改善箇所説明図

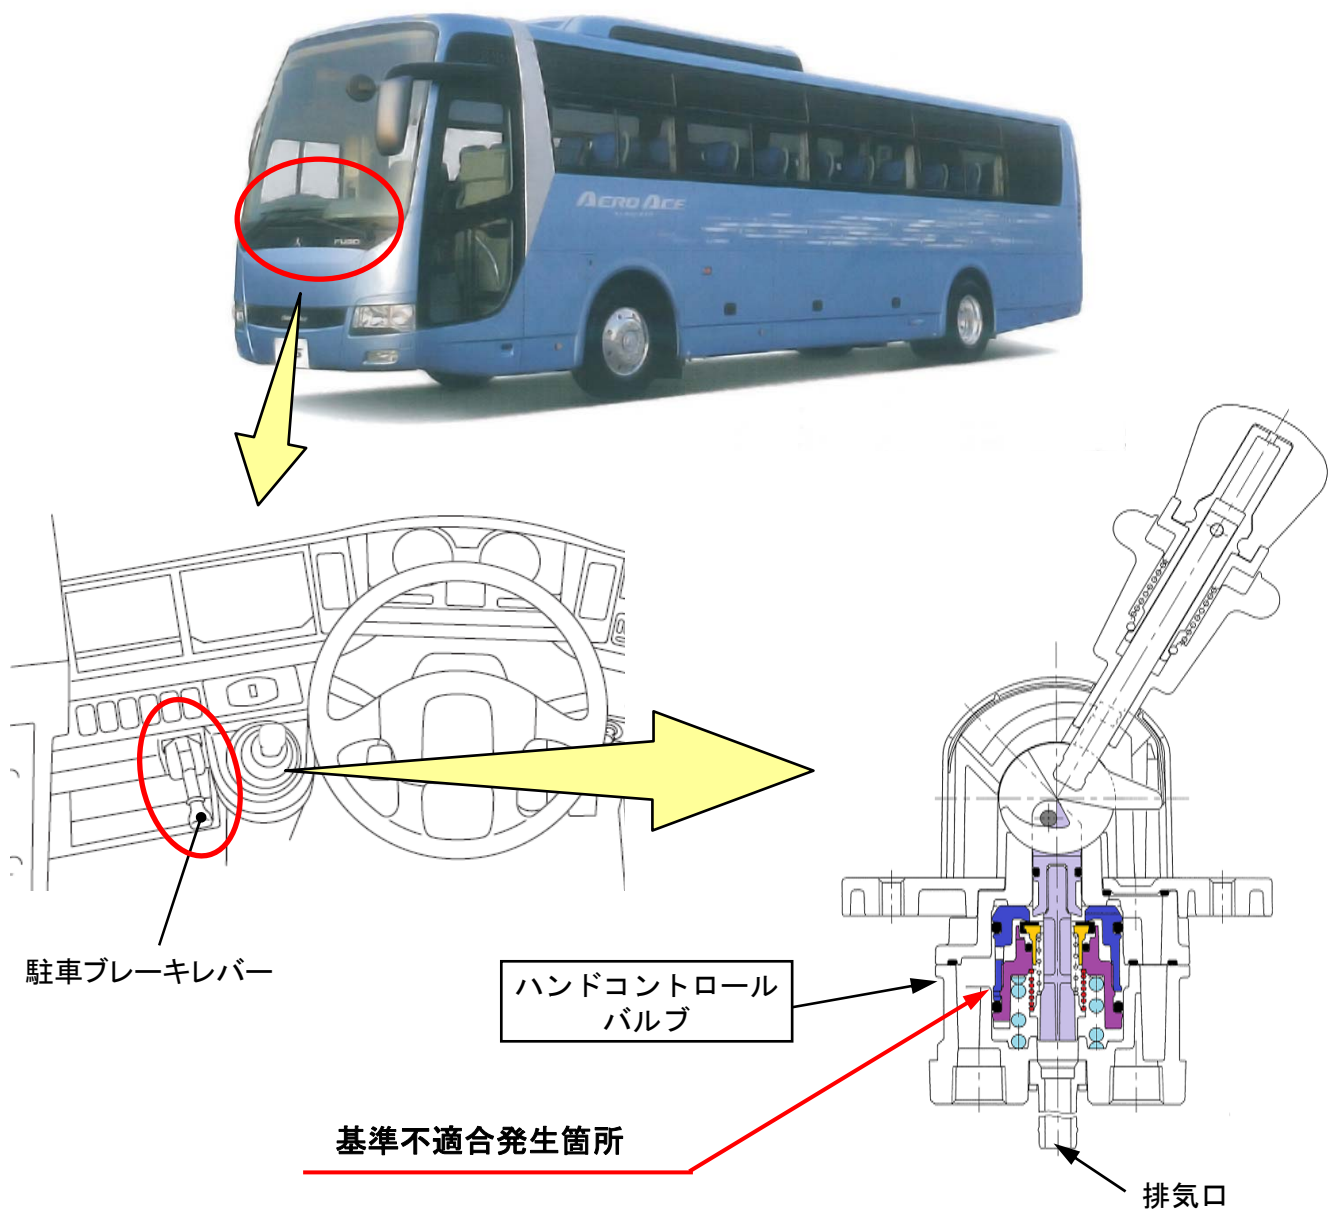
大・中型バスにおいて、駐車ブレーキを作動させるハンドコントロールバルブに正規組立状態でないピストンが組み込まれた可能性がある。そのため、そのままの状態で使用を続けると、駐車ブレーキに作動遅れが生じ、又は、駐車ブレーキが効かず、最悪の場合、車両が動き出すおそれがある。

全車両、ハンドコントロールバルブのピストンを点検し、正規組立状態でないものはハンドコントロールバルブを良品に交換する。
